**Fra:** Jansen, Turid Susort <[turid.susort.jansen@kystverket.no](mailto:turid.susort.jansen@kystverket.no)>  
**Sendt:** onsdag 22. mai 2019 10:53  
**Til:** Lars Petter Klem <[Lars.Petter.Klem@hfk.no](mailto:Lars.Petter.Klem@hfk.no)>  
**Kopi:** Holta, Bjarte <[bjarte.holta@kystverket.no](mailto:bjarte.holta@kystverket.no)>  
**Emne:** planforum - 28.5.2019

Når det gjelder Meland kommune og «Areal for havbruksrelatert næring» ønsker Kystverket å spille inn:

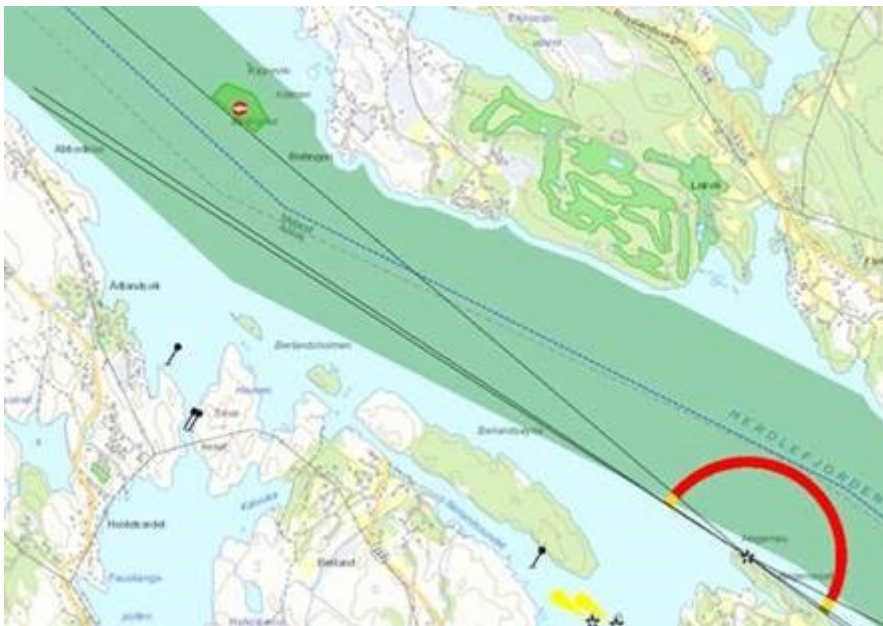
Overflateareal til akvakulturanlegg, må ikke komme i konflikt med farled (hoved- og biled), spesielt ikke inn i hvit sektor. Fortøyninger kan komme inn i farledsareal, men må ha en dybde på min. 20 meter når fortøyninger går inn i areal avsatt til farleden. Bes tas med i føresegnene.

Eks. ved akvakulturlokalitet 11652 Kjeppvikholmen i Herdlefjorden, der eksisterende lokalitet ligger helt inn til hvit sektor (vises som gult fra lykt).

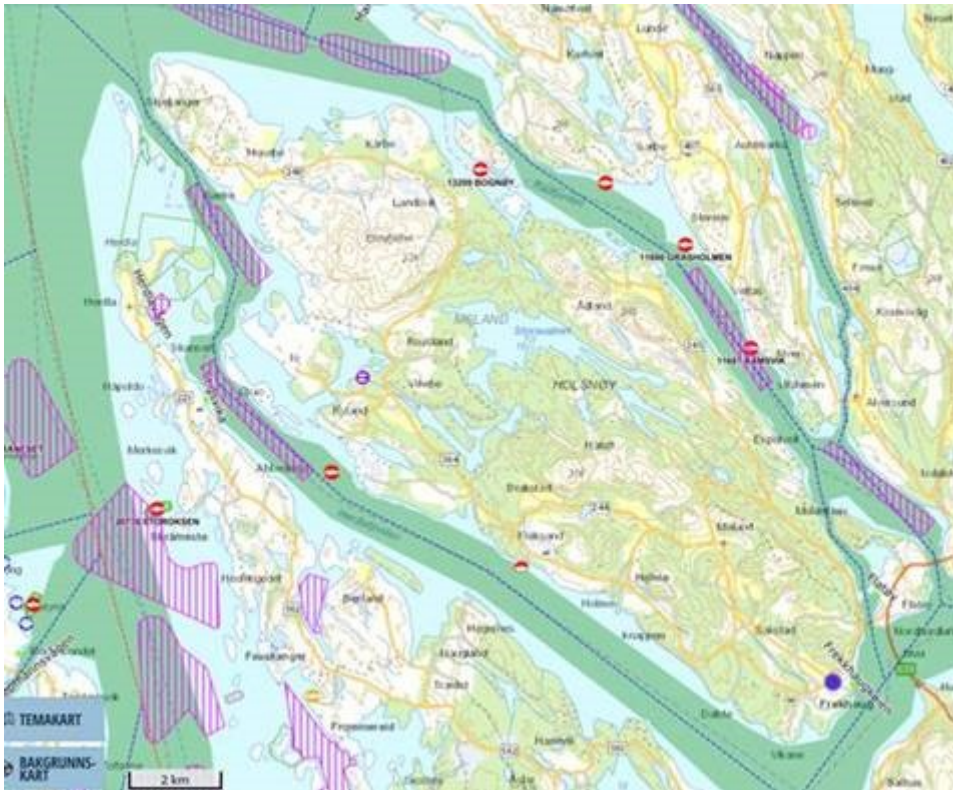
Der «Fiskefelt» kommer inn i areal til farled må det legges inn både arealkategori «fiske og ferdsel». Areal til farled er vist som grønt areal i bilde nedenfor. Skravert felt er fiskeområder med aktiv redskap.
